2.2.1 (7) 福浦断層周辺に認められる谷地形 —北西方の地質調査(谷地形(2))—

コメントNo.10の回答

航空レーザ計測データ(2007年実施)を基に確認した福浦断層周辺の谷地形位置図

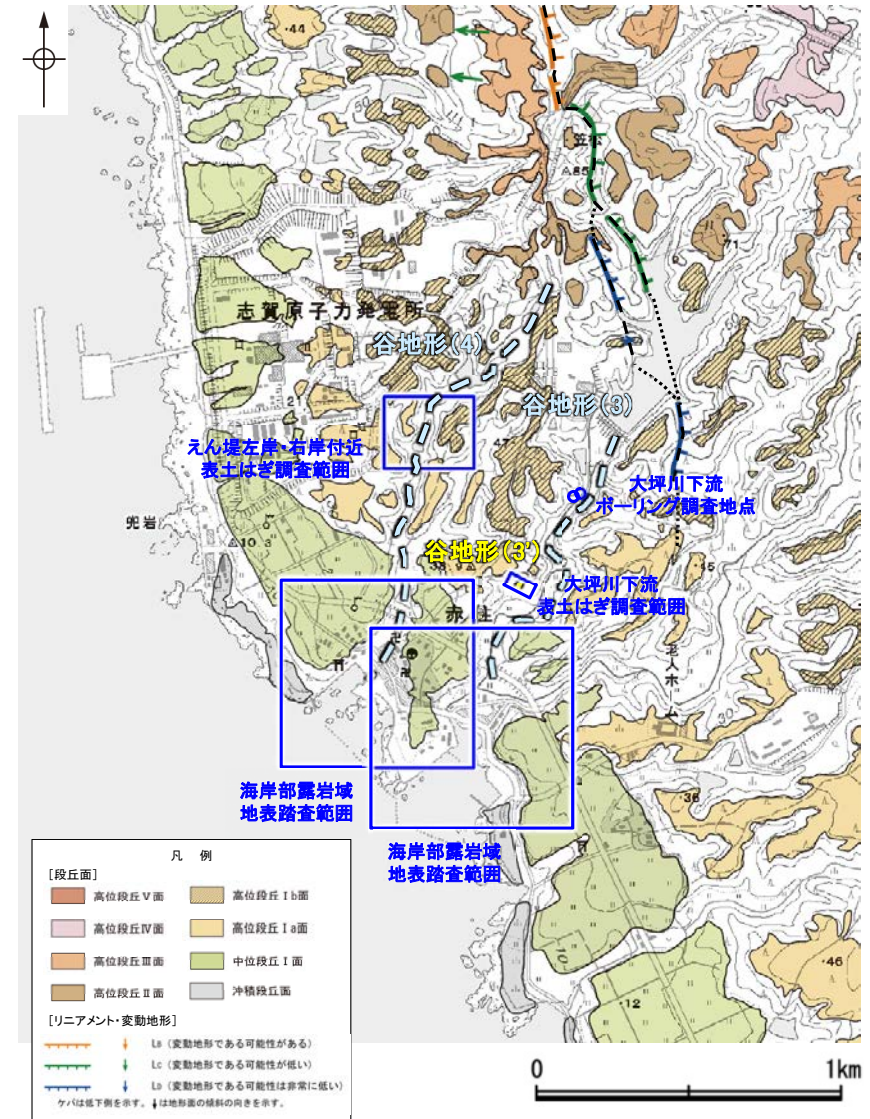
コメントNo.10の回答

○福浦断層の南西方に分布する谷地形(3), (4)において, 福浦断層から分岐する断層の存否を確認するために地形調査及び地質調査を実施した。

- 谷地形(3)に対応する断層を図示している文献はない。また, 谷地形(3)に対応するリニアメント・変動地形は判読されない(P.128, 129)。
- 谷地形(3)を挟んで, 中位段丘I面及び高位段丘Ia面に高度差がない(P.129)。
- 大坪川下流ボーリング調査の結果, 谷地形(3)の位置に断層は認められない。(P.131~136)
- 地質調査の結果, 谷地形(3)の直進方向に認められる短い谷地形(3')の直上には穴水累層の安山岩が分布し, そこに断層は認められない(P.137)。

谷地形(3)の位置に断層は認められない。

- 谷地形(4)に対応する断層を図示している文献はない。また, 谷地形(4)に対応するリニアメント・変動地形は判読されない(P.128, 129)。
- 谷地形(4)を挟んで, 中位段丘I面及び高位段丘Ia面に高度差がない(P.129)。
- 地質調査の結果, 谷の延長位置を横断する露頭には, 穴水累層の安山岩及び凝灰角礫岩が連続して分布し, そこに断層は認められない(P.139~141)。

谷地形(4)の位置に断層は認められない。

赤色立体地図
 (航空レーザ計測データにより作成)

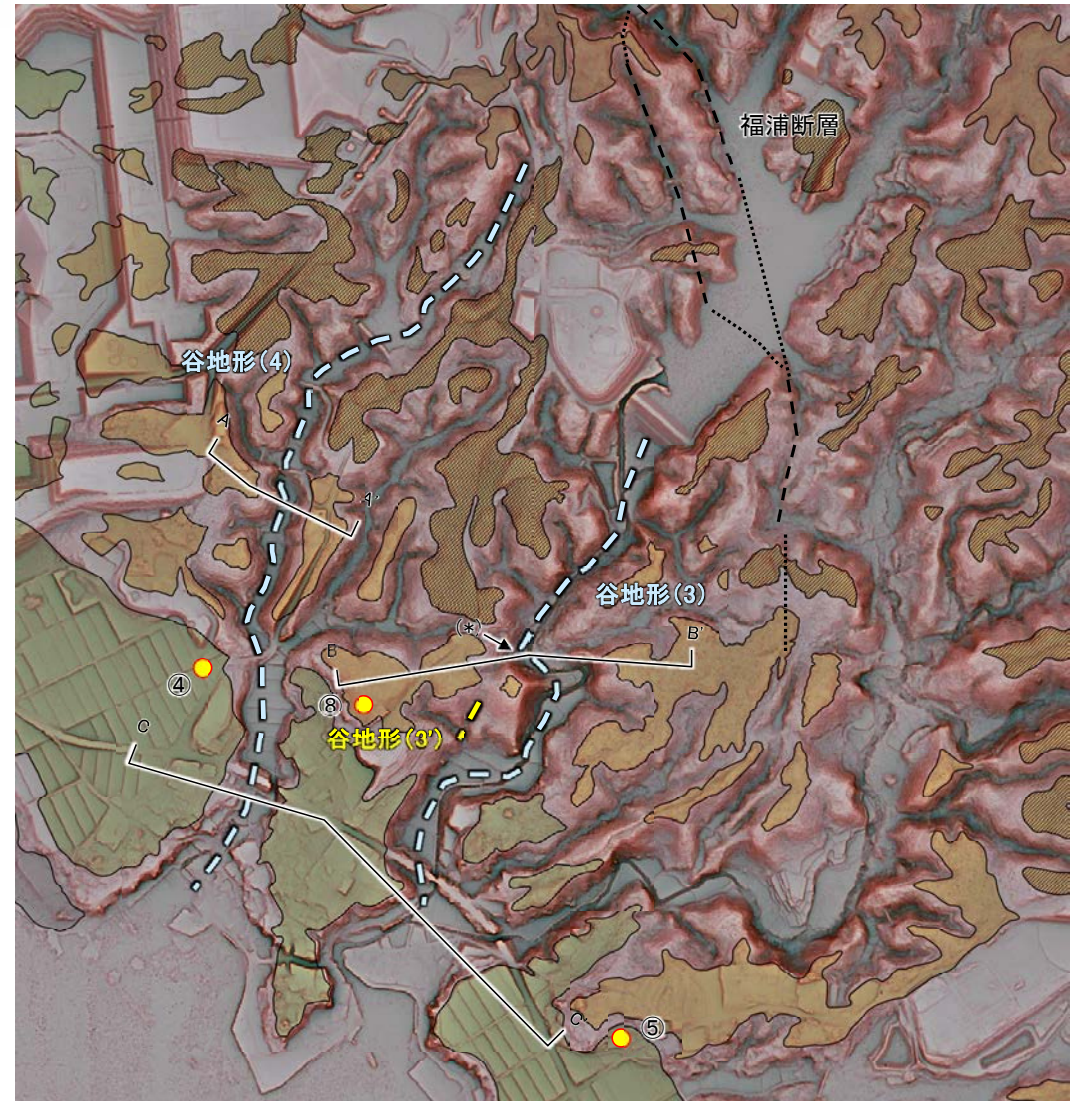
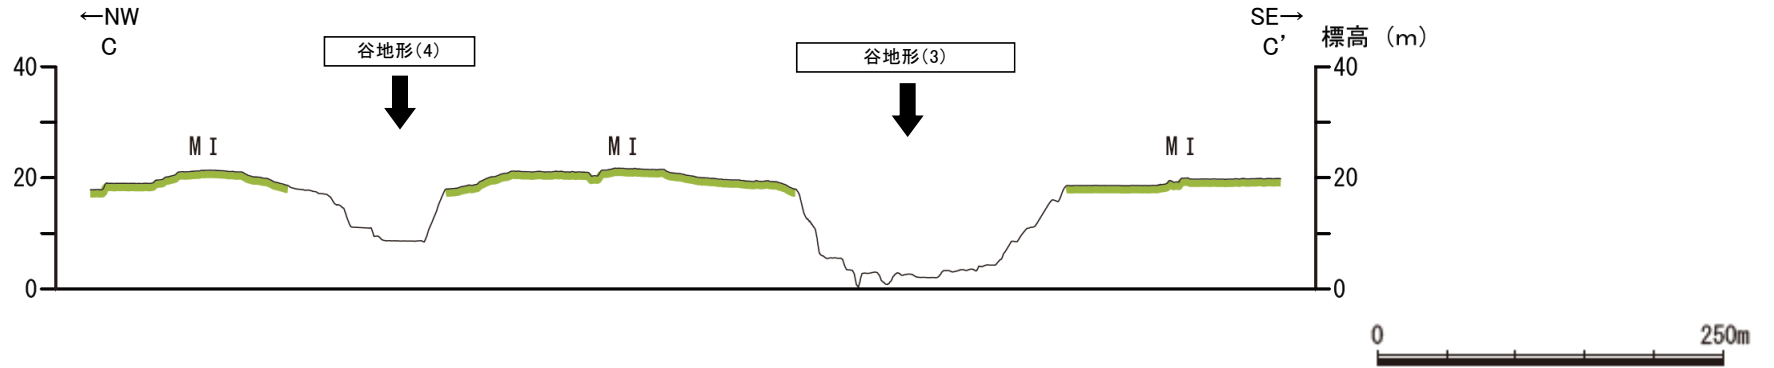
コメントNo.10の回答

- 谷地形(3)及び谷地形(4)は、直線性に乏しく湾曲して分布する。
- 谷地形(3)は(*)の位置で湾曲するものの、(*)の位置から直進方向に短い谷地形(谷地形(3'))が認められる。
- 谷地形(3)及び谷地形(4)を挟んで分布する中位段丘Ⅰ面及び高位段丘Ⅰa面に高度差がない(次頁)。

地表踏査結果(ルートマップ)

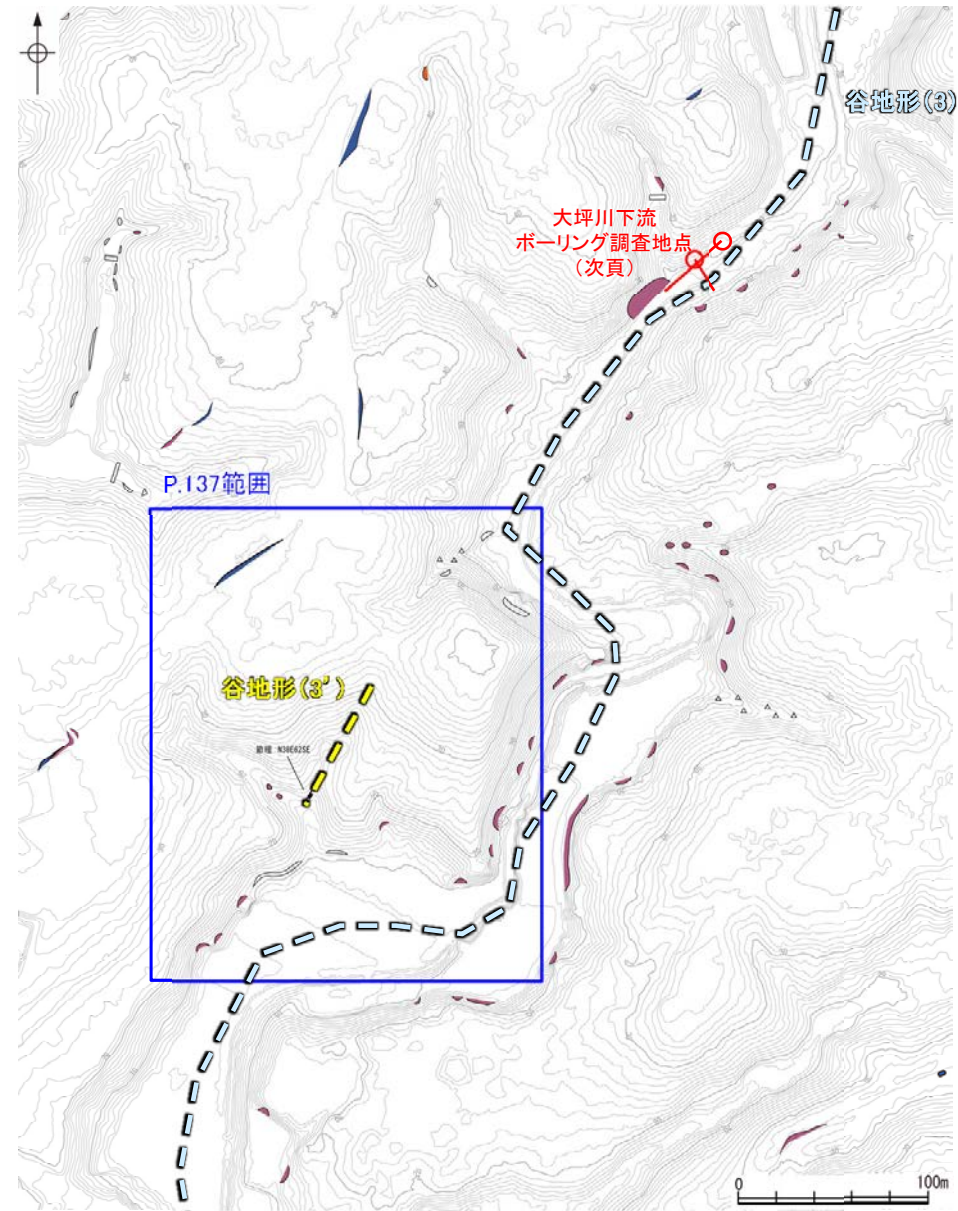
コメントNo.10の回答

- 谷地形(3)の沢部等で地表踏査を実施した結果、堅硬な穴水累層の安山岩が分布する。
- ボーリング調査の結果、谷地形(3)の位置に福浦断層から分岐する断層は認められない(次頁)。
- 谷地形(3')の直上で表土はぎ調査を実施した結果、穴水累層の安山岩が分布し、それは非破碎であり、断層は認められない(P.137)。
- 以上より、谷地形(3)の位置に断層は認められない。
- なお、谷地形(3)の延長位置付近の海岸部は、人工改変により露岩域がほとんど分布しておらず、断層の有無は確認できない(P.138)。

地表踏査結果(ルートマップ)

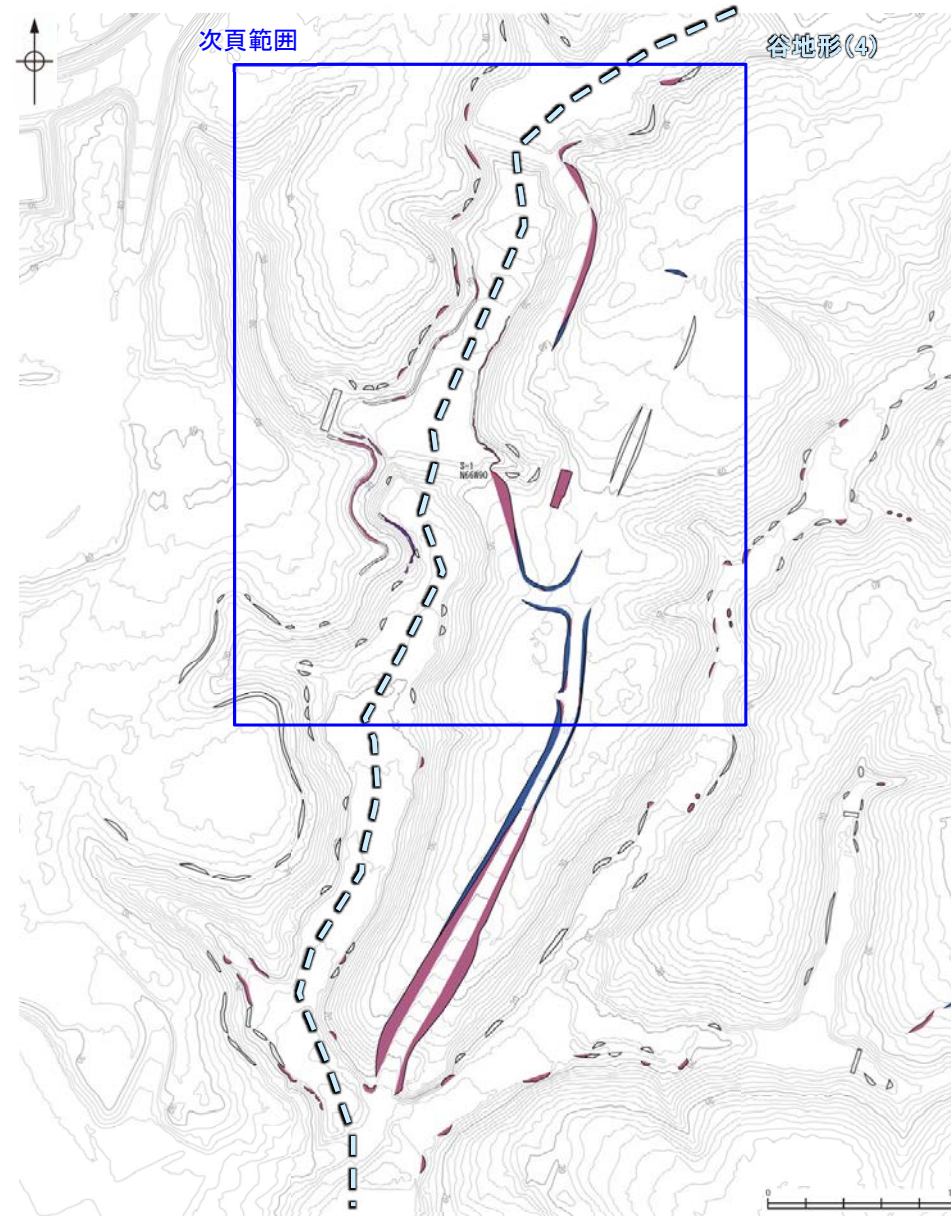
コメントNo.10の回答

- 谷地形(4)の沢部等で広く地表踏査を実施した結果、堅硬な穴水累層の安山岩及び凝灰角礫岩が分布する。
- 谷の延長位置を横断して表土はぎ調査を実施した結果、穴水累層の安山岩及び凝灰角礫岩が連続して分布し、それらは非破碎であり、断層は認められない(次頁, 次々頁)。
- 以上より、谷地形(4)の位置に断層は認められない。
- なお、谷地形(4)の延長位置付近の海岸部は、人工改変により露岩域がほとんど分布しておらず、断層の有無は確認できない(P.142)。
